Oggetto: [ID_VIP: 7399] FOGGIA (FG) – Progetto di un impianto fotovoltaico con integrazione agricola denominato Torre di Lama, con potenza di picco complessiva pari a 19,359 MWp da localizzarsi su terreni agricoli (E) nel Comune di Foggia.

Proponente: TRINA SOLAR TETI S.R.L.

Parere tecnico istruttorio della Soprintendenza Speciale per il Piano Nazionale di Ripresa e Resilienza.

IMMAGINE ELABORATA DAL PROPONENTE, NEI CERCHI IN ROSSO I 2 LOTTI DI IMPIANTO

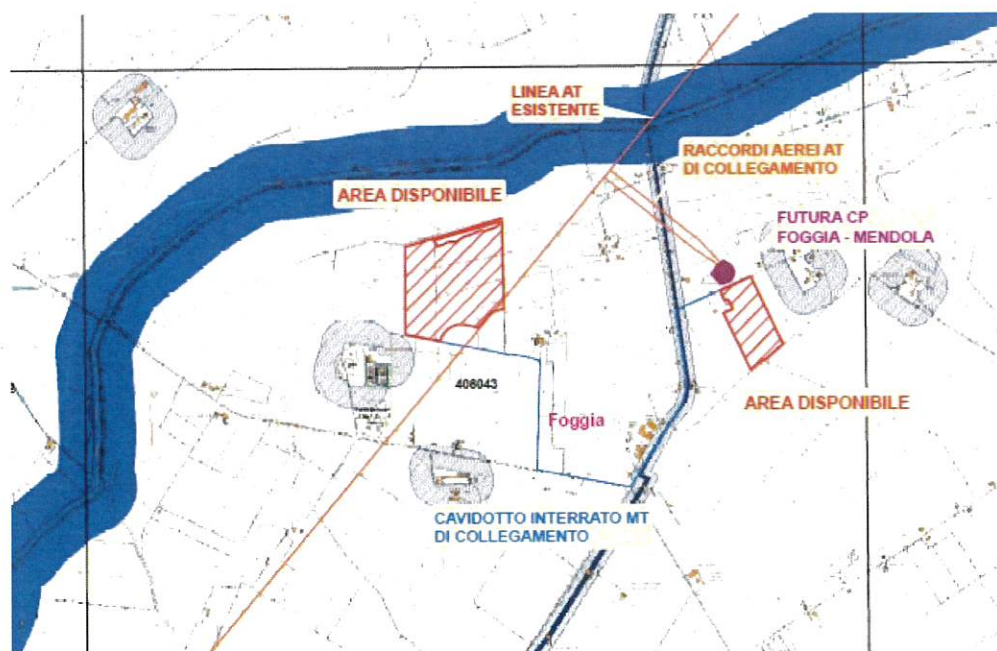
1. *in riferimento alla valutazione compiuta dal Proponente circa gli **impatti cumulativi** e le **interferenze** del progetto di cui trattasi con altri impianti FER esistenti e/o in corso di valutazione presso le Autorità preposte, si chiede di indicare i riferimenti dell'impianto in valutazione sotto evidenziato citato nell' Elaborato 4WZGYD6_E20 (cfr. p. 21), verificando al contempo l'esistenza di ulteriori impianti FER realizzati o in corso di autorizzazione nel territorio circostante considerato che, da una prima analisi della Scrivente, risulterebbe essere prossimo agli impianti identificati con ID VIP_4975 e ID VIP_5160;*

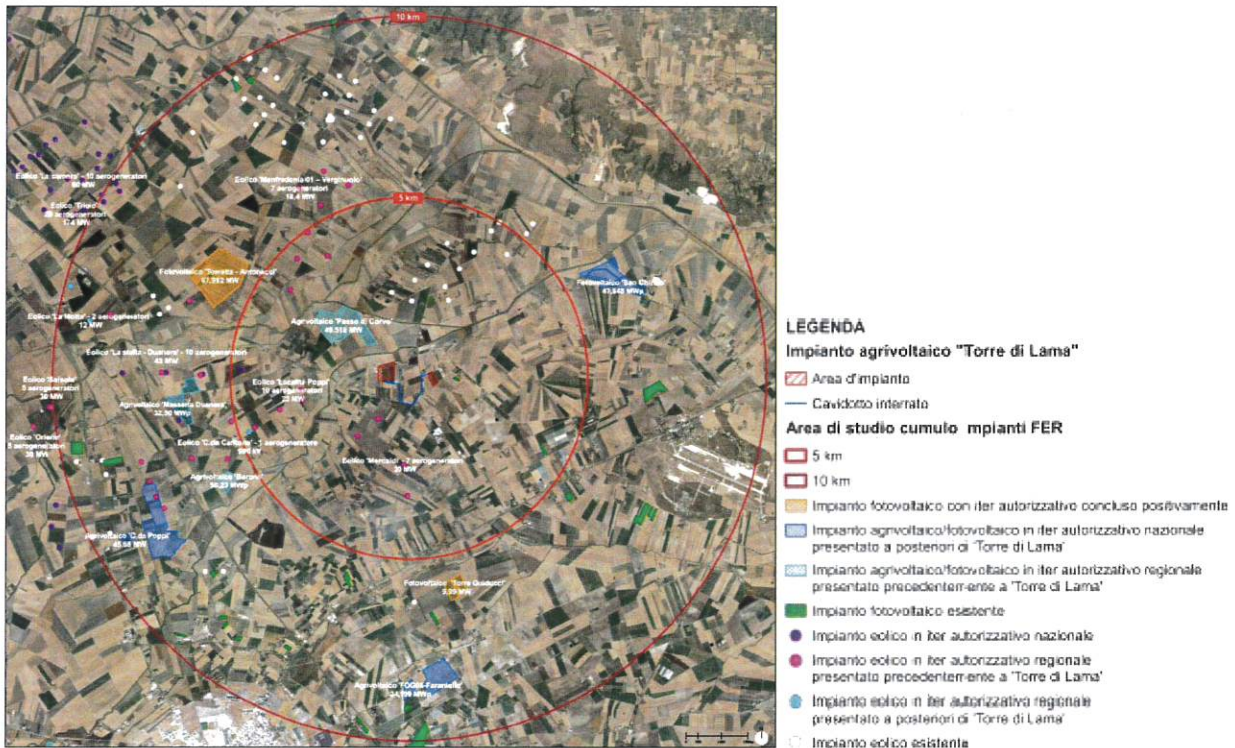
- *buona parte del tracciato del cavidotto di collegamento tra i due lotti, ricalca, a partire da Pod. Fredella n. 9 a Pod. n. 49, il Tratturello n. 48 "Foggia-Ciccalente".*

La Soprintendenza inoltre rappresenta che la Rete Tratturi è una "... testimonianza secolare ininterrotta dei percorsi di genti e armenti da epoca antica ad oggi, ulteriore conferma della continuità storico-topografica dell'arteria antica di percorrenza e attraversamento del territorio, ed in quanto tale sottoposta a regime di vincolo archeologico ai sensi della parte II del Codice BB.CC., D.M. 22/12/1983, e tutelata come "Ulteriore Contesto Paesaggistico" ai sensi dell'art. 143 del medesimo Codice e del PPTR vigente". Inoltre, dal 2019, è avvenuta l'iscrizione ufficiale de "La Transumanza", con tutti i percorsi ad essa associati, nella Lista del Patrimonio Culturale Immateriale dell'Umanità. Le evidenze della natura archeologica dell'area sono state confermate da ricognizioni di superficie effettuate dagli anni '60 agli anni '80 (Bradford ed Università di Genova) sulle località *Torre di Lama 1 e 2, Mass. Malchionti, Pod. N. 36, Mass. Campo dei Fiori, Mass. Belvedere, Pod. Fredella N. 13, Passo di Corvo* che hanno restituito materiale ceramico e litico ascrivibile al neolitico antico e medio iniziale e materiale ceramico di età storica.

Nelle immagini sopra riportate, la prima relativa alla Elaborazione GIS_SSPNRR – nel cerchio rosso l'area archeologica Passo di Corvo; nella seconda un estratto dell'Elaborato 4WZGYD6_E11 – NEL RETTANGOLO ROSSO IN EVIDENZA I 2 LOTTI DI IMPIANTO E L' AREA A RISCHIO ARCHEOLOGICO PASSO DI CORVO

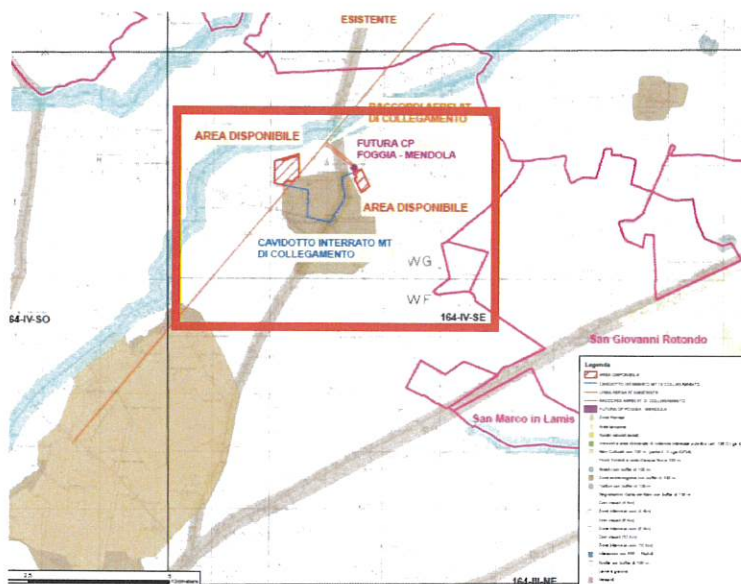
- interferisce direttamente, per la componente opere connesse, quali i cavidotti, con il Tratturello Foggia-Cicalante (bene tutelato ai sensi della Parte II del D. Lgs. 42/2004 con DM del 22/12/1983), difatti l'intervento ricade nella fascia di rispetto di 1 chilometro del Tratturello Foggia-Cicalante e tale area non è ricompresa tra quelle considerate idonee ai sensi dell'art. 20 del D.Lgs. 199/2021;

- il percorso dei cavidotti attraversa l'area a rischio archeologico di *Passo di Corvo*;
- l'impianto dista 2 chilometri dall'area archeologica di Arpi, vincolata ai sensi della Parte III del D.Lgs. 42/2004, art.142 comma 1, lettera m), con vincolo diretto;

CONSIDERATO che il progetto di cui trattasi costituito dai *Lotti 1 e 2* sopra rappresentati, interclude l'area a rischio archeologico denominata *Passo di Corvo* sopra descritta per la rilevanza dei suoi rinvenimenti come anche per la presenza dei 3 fossati caratteristici a C di età neolitica.

Elaborato redatto dal Proponente - Stralcio Carta dei beni culturali

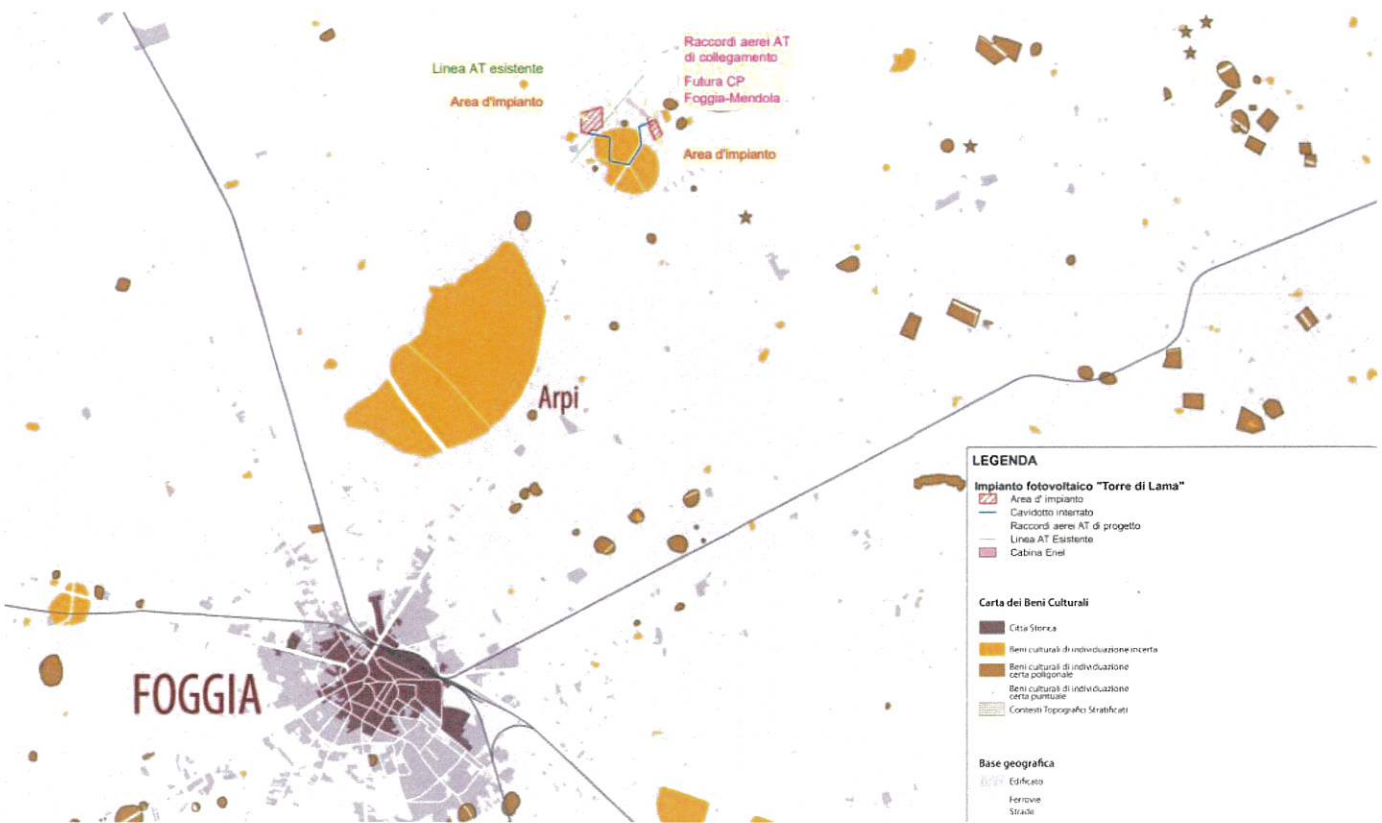
VISTO l'elaborato grafico presentato dal Proponente tra le integrazioni denominato "*Stralcio Carta dei beni culturali*" di seguito riportato che sembrerebbe in realtà fare riferimento alla versione del PPTR Puglia adottato (e non approvato) nella quale vengono identificati *Beni culturali di individuazione incerta l'area a*

rischio archeologico Passo di Corvo e l'area archeologica di Arpi che in realtà non possono oggi essere definite tali considerato quanto sopra riportato.

ELABORAZIONE SSPNRR – IN ARANCIONE BUFFER DI 1 KM DAI BENI TUTELATI PARTE II – TRATTURO FOGGIA – CICALLENTE

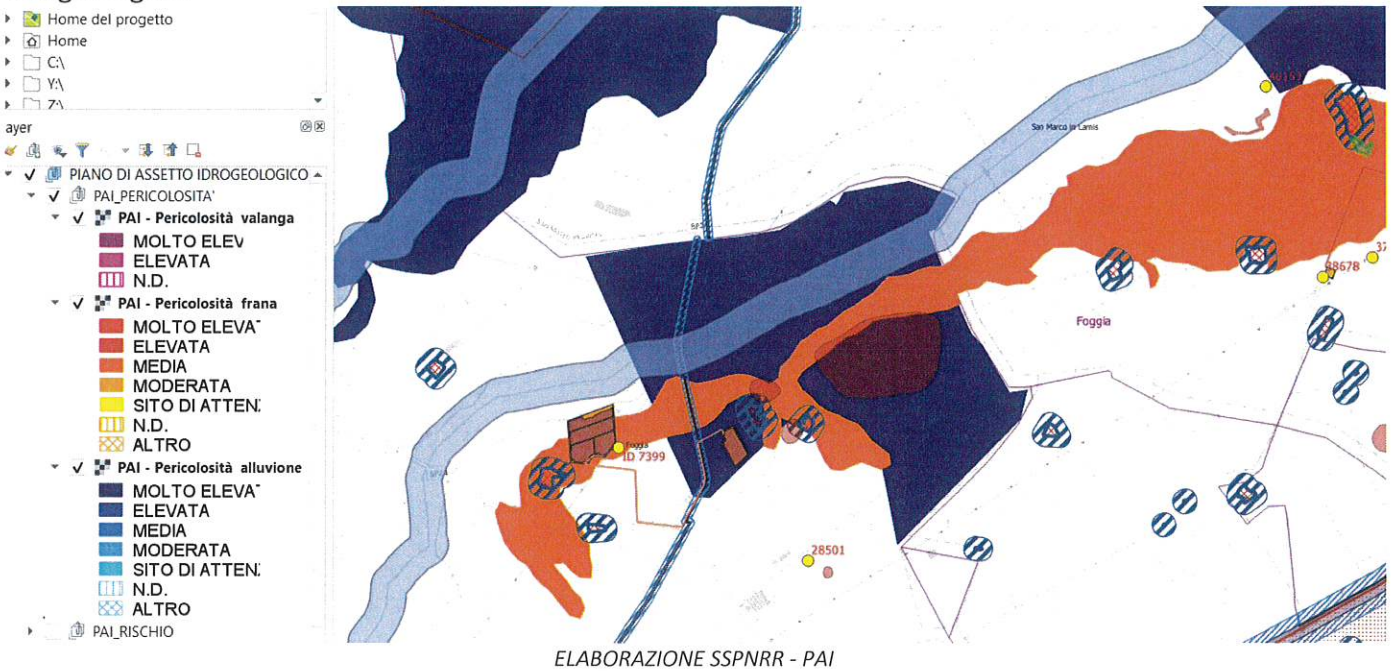
CONSIDERATO che il progetto di cui trattasi, inoltre, rientra per gran parte nel buffer di 1 chilometro dal *Regio Tratturello Foggia – Ciccalente* (inteso quale bene tutelato ai sensi della Parte II del D. Lgs. 42/2004 D.M. 22/12/1983) come si evince dall'immagine di seguito riportata.

PRESO ATTO di quanto dichiarato dal Proponente circa l'assenza di impatti negativi sulla componente archeologica, tuttavia, a seguito di quanto riscontrato dalla Scrivente, non sono stati opportunamente valutati dal Proponente gli impatti significativi e negativi dovuti agli scavi previsti per l'interramento del cavidotto di progetto, non avendo dato esaustivo riscontro a quanto chiesto al punto 20 della richiesta di documentazione integrativa succitata.
